Umgestaltung des Oldendorper Weges

Beteiligung der Anlieger

Anlage 10 zur Beschlussvorlage 185/2024/3

Lageplan | Entwurf
 Variante 1
 Plan Nr. 12.2_V6
 Grundlage: Auszug aus der Liegenschaftskarte

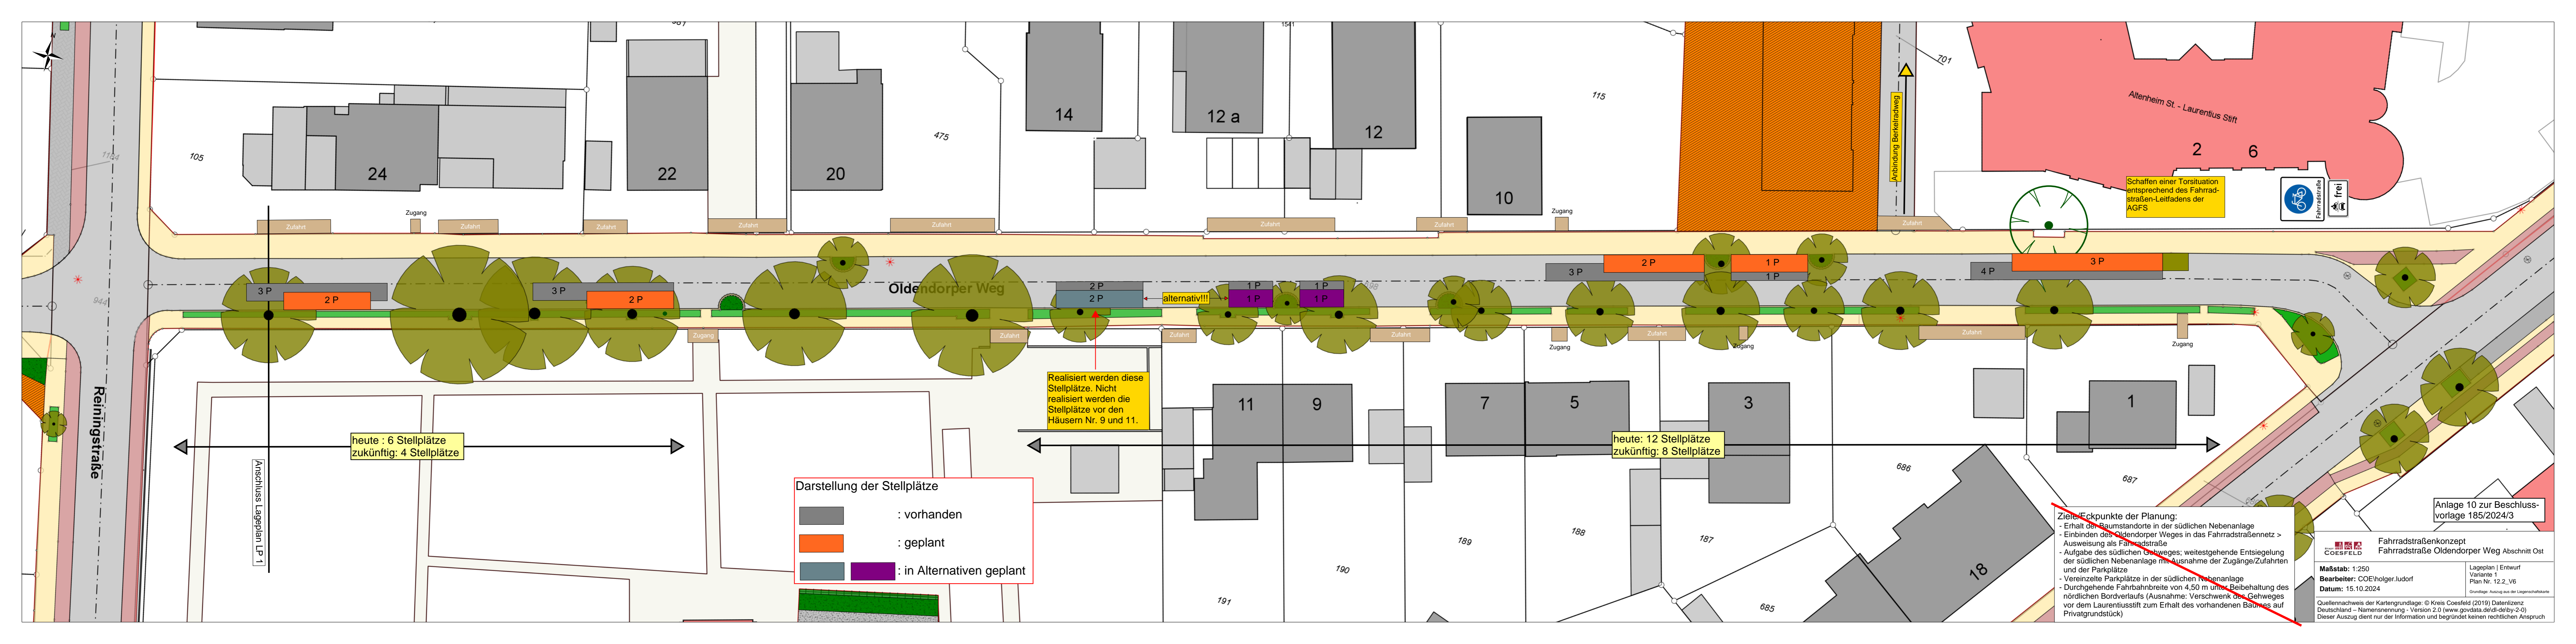
5.1	<ul style="list-style-type: none"> Einfahrt zum Grundstück „Oldendorper Weg 7“ - diese ist im Übersichtsplan schmaler eingezeichnet als die beim Grundstück „Oldendorper Weg 9“. <p>Diese Einfahrt sollte aber genau in der gleichen Breite eingebaut werden, wie beim Grundstück „Oldendorper Weg 9“.</p> <p>Hintergrund: Die Garage auf dem Grundstück „Oldendorper Weg 9“ ist seinerzeit ohne Zustimmung des Nachbargrundstücks Nr. 7 zu einem gewissen Teil auf diesem Nachbargrundstück Nr. 7 gebaut worden. Folge: Die Garage auf dem Grundstück „Oldendorper Weg 7“ konnte daher nur in einer Mindergröße errichtet werden.</p>	<p>a)</p> <p>In der Planung wurde bei den Grundstückszufahrten die Breite der heutigen Zufahrten angehalten. Diese würden in der aktuellen Breite wieder angelegt. Da der Baum, der heute in der halbrunden Straßeneinengung steht, entfernt wird, könnte die Zufahrt im geschilderten Fall wahrscheinlich auch etwas breiter angelegt werden. Dies gilt unter der Voraussetzung, dass die Wurzeln des benachbarten Baumes dies zulassen. Die Wurzelsituation sollte im Rahmen der Bauausführung geprüft und dann in Abstimmung mit dem Grundstückseigentümer eine Entscheidung getroffen werden.</p>	<p>a)</p> <p>Die Anregung, die Einfahrt zum Grundstück Oldendorper Weg 7 genau in der gleichen Breite einzubauen wie beim Grundstück „Oldendorper Weg 9“ wird zur Kenntnis genommen. Die Verwaltung wird beauftragt, die Wurzelsituation im Rahmen der Bauausführung geprüft und dann in Abstimmung mit dem Grundstückseigentümer eine Entscheidung über die Breite der Grundstückszufahrt getroffen werden.</p>

Zufahrten ist daher im Rahmen der Maßnahme nicht möglich.	beim Grundstück „Oldendorper Weg 9 wird nicht gefolgt.
5.2	<ul style="list-style-type: none"> Die neue Strassentrasse verführt Motorräder, Mopeds etc und auch PKW trotz 30 km/h-Regelung zu schneller Fahrt. Werden daher irgendwelche „Überwachungsgeräte“ installiert, damit dieser Anreiz zum Rasen auf der „freien und geraden Straße“ unterbunden wird? 	<p>a)</p> <p>Verkehrsberuhigende Elemente sind in der aktuellen Planung nicht vorgesehen. Mit 4,50 m ist die Fahrbahn relativ schmal, zusätzlich wird sie z.B. mit roten Randmarkierungen und Piktogrammen als Fahrradstraße gekennzeichnet. Dies sollte zunächst ausreichen. Die Verwaltung schlägt vor, es zunächst bei diesen Maßnahmen zu belassen, die Situation nach der Umgestaltung im Auge zu behalten und ggf. in Abhängigkeit von den gefahrenen Geschwindigkeiten geeignete Maßnahmen zu ergreifen (z.B. Nachrüstung von Geschwindigkeitsanzeigeräten).</p>	<p>a)</p> <p>Die Anregung, „Überwachungsgeräte“ aufzustellen, wird zur Kenntnis genommen. Die Verwaltung wird beauftragt, die Situation nach der Umgestaltung im Auge zu behalten und ggf. in Abhängigkeit von den gefahrenen Geschwindigkeiten geeignete Maßnahmen zu ergreifen (z.B. Nachrüstung von Geschwindigkeitsanzeigeräten).</p>

geeignete Maßnahmen zu ergreifen (z.B. Nachrüstung von Geschwindigkeitsanzeigeräten).	
6		<p>Mail vom 25.06.2024:</p> <p>Herzlichen Dank für die umfangreichen Informationen am Donnerstag, 06.06.2024, zu der geplanten Umgestaltung des Oldendorper Weges zu einer Fahrradstraße.</p> <p>Wir bewohnen das Haus Nr. 11 am Oldendorper Weg. Bereits jetzt ist die Sicht beim Ausfahren von unserer Grundstückseinfahrt durch parkende Fahrzeuge (derzeit parallel zur Fahrbahn) erheblich eingeschränkt.</p> <p>Wir befürchten, dass durch die geplanten Parkplätze, westlich von unserer Ausfahrt in Höhe des Betriebshofes des Jakobi-Friedhofes (Anzahl 5), die Sicht auf insbesondere Fahrradfahrer und sonstige Verkehrsteilnehmer noch mehr eingeschränkt wird, da die Fahrzeuge nun rechtwinklig zur Fahrbahn geparkt werden sollen. Dadurch können unserer Meinung nach gefährliche Situationen entstehen.</p> <p>Eine optimale Lösung wird es sicherlich nicht geben. Unserer Meinung nach könnte aber der Wegfall des ersten Parkplatzes (direkt an unserer Grundstücksgrenze) die Situation deutlich entschärfen. Vielleicht ist es möglich, unsere Ausführungen in Ihre Planungen einfließen zu lassen.</p>	<p>a)</p> <p>Zwischen den Parkplätzen und dem Fahrbahnrand wird ein 65 cm breiter Zwischenstreifen vorgesehen. Dieser soll nach den „Empfehlungen der FGSV für Anlagen des ruhenden Verkehrs“ für Parkplätze, die senkrecht zur Fahrbahn am Fahrbahnrand angeordnet sind, eingebaut werden. Er dient der Verbesserung der Sichtverhältnisse beim Ausparken. Hiervon profitiert auch derjenige, der das Grundstück Oldendorper Weg 11 mit dem Pkw über die Zufahrt verlässt. Da auch heute ein Fahrzeug unmittelbar neben der Grundstückszufahrt abgestellt werden kann, dann aber kein Zwischenstreifen vorhanden ist und die Fahrzeuge sogar auf der Fahrbahn stehen, werden die Sichtverhältnisse beim Verlassen des Grundstückes Oldendorper Weg 11 mit der Umgestaltung verbessert.</p> <p>Insgesamt reduziert sich die Zahl der Parkplätze im Straßenraum durch die geplante Maßnahme. Um die Zahl der wegfallenden Stellplätze möglichst gering zu halten, sieht die Planung die 5 Stellplätze senkrecht zum Fahrbahnrand vor, obwohl dies in Fahrradstraßen eigentlich nicht vorgesehen ist (siehe hierzu die Ausführungen im Sachverhalt) und obwohl</p>	<p>a)</p> <p>Der Anregung, den Parkplatz unmittelbar angrenzend an das Grundstück Oldendorper Weg 11 wegfällen zu lassen, wird nicht gefolgt.</p>

<p>b)</p> <p>Aufgrund der geänderten Planung wird der Straßenraum baulich nicht verändert. Eine Überarbeitung der vorhandenen</p>	<p>b)</p> <p>Der Anregung, die Einfahrt zum Grundstück Oldendorper Weg 7 genau in der gleichen Breite einzubauen wie</p>

<p>b)</p> <p>Verkehrsberuhigende Elemente sind in der aktuellen Planung nicht vorgesehen. Die Fahrbahn wird zwar mit Ausnahme der Einfahrtsituation baulich nicht verändert, allerdings wird die Fahrbahn mittels Markierungen optisch eingeeengt und mit Piktogrammen als Fahrradstraße gekennzeichnet. Dies sollte zunächst ausreichen. Die Verwaltung schlägt vor, es zunächst bei diesen Maßnahmen zu belassen, die Situation nach der Umgestaltung im Auge zu behalten und ggf. in Abhängigkeit von den gefahrenen Geschwindigkeiten</p>	<p>b)</p> <p>Die Anregung, „Überwachungsgeräte“ aufzustellen, wird zur Kenntnis genommen. Die Verwaltung wird beauftragt, die Situation nach der Umgestaltung im Auge zu behalten und ggf. in Abhängigkeit von den gefahrenen Geschwindigkeiten geeignete Maßnahmen zu ergreifen (z.B. Nachrüstung von Geschwindigkeitsanzeigeräten).</p>

<p>hierfür das kirchliche Grundstück teilweise in Anspruch genommen werden muss. Unter Berücksichtigung des Parkdrucks rund um den Friedhof und insbesondere im Bereich des Friedhofeingangs empfiehlt die Verwaltung daher, die Zahl der Senkrechtparkplätze nicht zu reduzieren.</p>	
			<p>b) In der geänderten Planung sind keine Senkrechtparkplätze vorgesehen. Die Anregung wird in der Planung also bereits berücksichtigt.</p>	<p>b) Die Anregung wird zur Kenntnis genommen, in der geänderten Planung wird die Anregung bereits berücksichtigt.</p>

Realisiert werden diese Stellplätze. Nicht realisiert werden die Stellplätze vor den Häusern Nr. 9 und 11.
